高浜発電所 発電用原子炉設置変更許可申請  
(1号及び2号原子炉施設の変更)  
【使用済燃料ピットの未臨界性評価の変更】

審査会合における指摘事項の回答

2022年 2月 7日

関西電力株式会社

図 各ケースの実効増倍率評価結果※

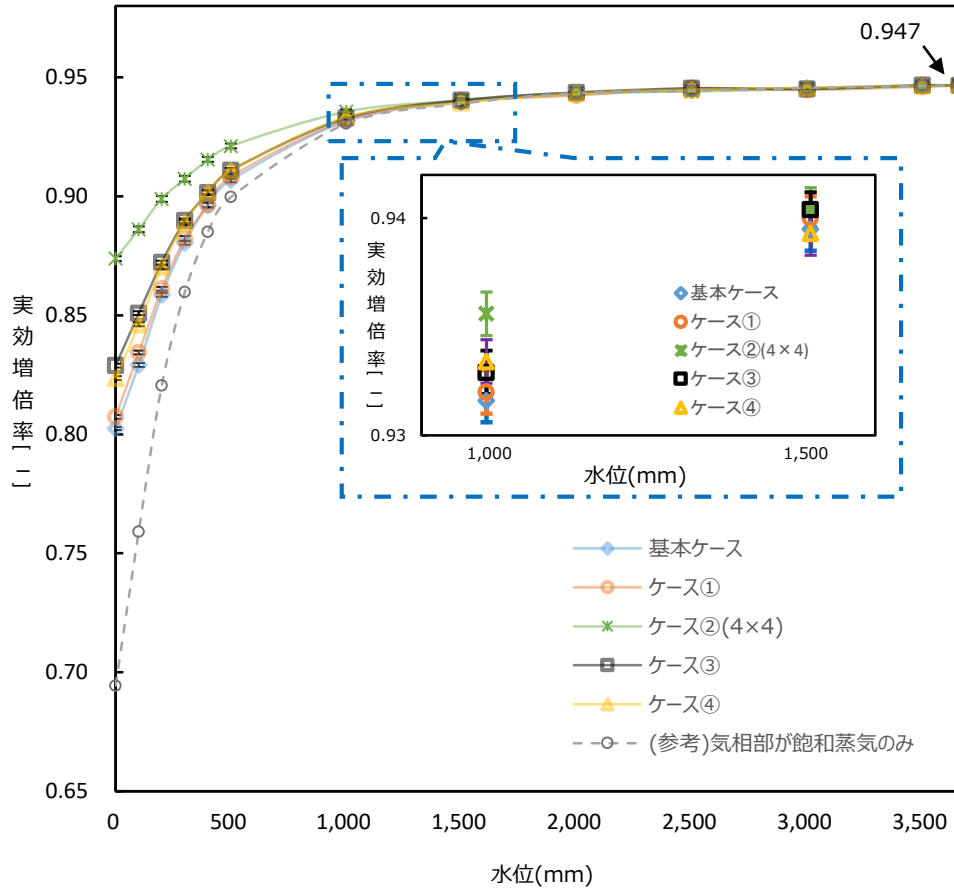
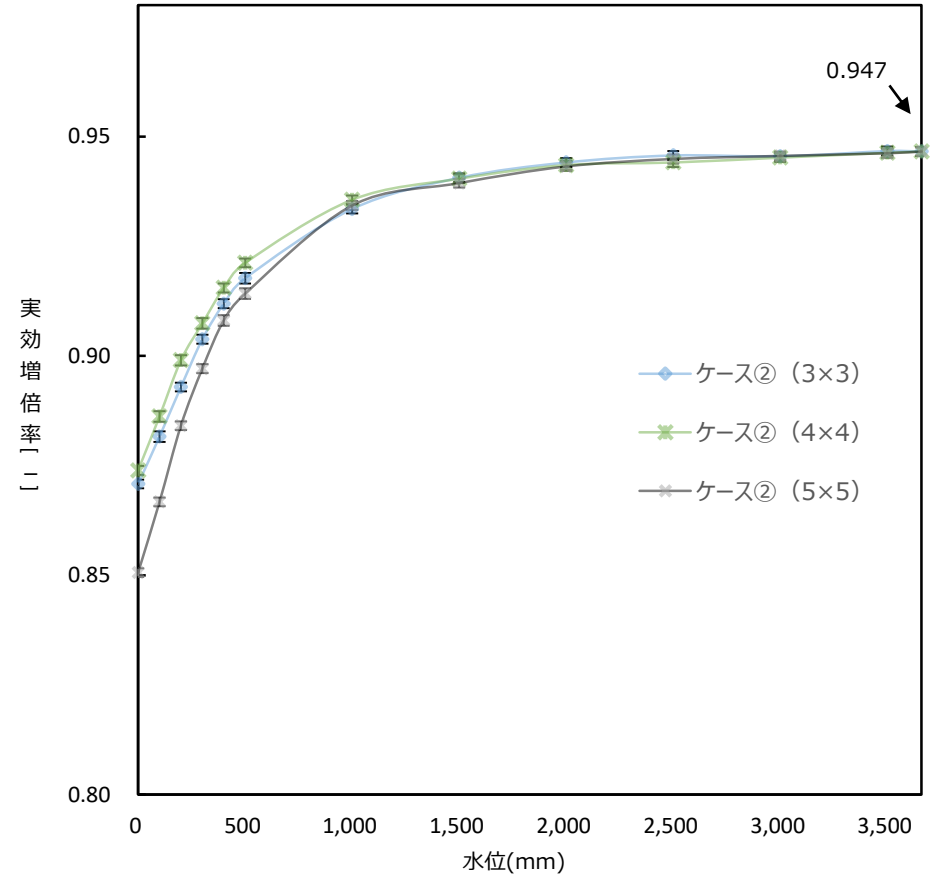
No.	指摘事項	会合日
①	解析条件表に記載の各ケースについて解析を実施すること。	2021/11/16
②	評価上考慮する燃料の種別（通常ウラン燃料かGd入りウラン燃料か）を明確にすること。	2021/11/16
③	申請の目的として記載している安全性の定義について整理すること。	2021/11/16
④	燃料棒周りに液膜が一様に形成されるとする今回の条件設定が、最適評価手法における条件として適切か説明すること。	2021/11/16

- ・ 解析条件表に記載の各ケースに対し解析を実施した。
- ・ 全ケースで評価結果は、製造公差等の不確定性として0.02を見込んだとしても判定基準（0.98以下）を満足した。

図 燃料集合体上部の外形図

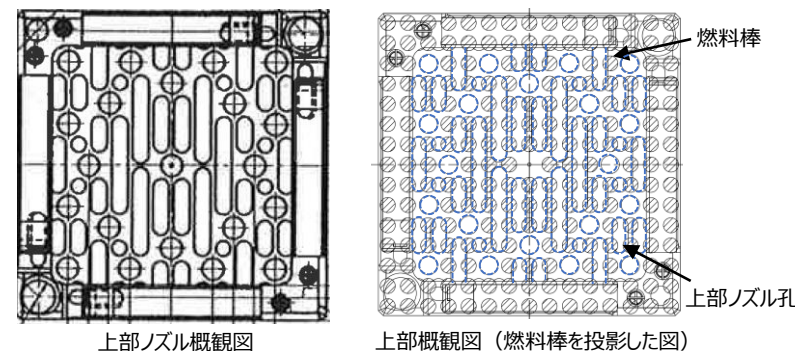
# 【コメントNo. 4】燃料棒周りに液膜が一様に形成されるとする今回の条件設定が、最適評価手法における条件として適切か説明すること。(1)

- SFPヘスプレイヘッドを用い放水した場合、燃料集合体内へ流入した水は液滴としてではなく、ほとんどが燃料棒と接しながら筋状流下するという知見を得ている※。一方、放水砲のような大流量放水設備により放水した場合の燃料集合体内流動は実験的知見がない。
- 放水時における燃料集合体内の内部挙動は不安定且つ複雑であり、最確状態は設定し難い。
- よって集合体内の流動については、今回評価の基本ケース設定方針に準じ、評価上保守的となる状態を設定する。
- 燃料棒表面を部分的に筋状に流下する場合より、燃料棒全周に液膜が一様に形成されるとする今回設定のほうが、燃料棒周りに保持される（主に減速材として働く）水分量が多くなるため保守的であり、今回手法における条件として適切である。

- 燃料集合体を真上から見たとき、燃料集合体下端までの経路はほとんど構造物に遮られていることから、液滴のまま燃料集合体内を落下する可能性は低く、大部分の液滴は上部ノズル等の構造物に付着して構造物表面を流下するものと考えられる。
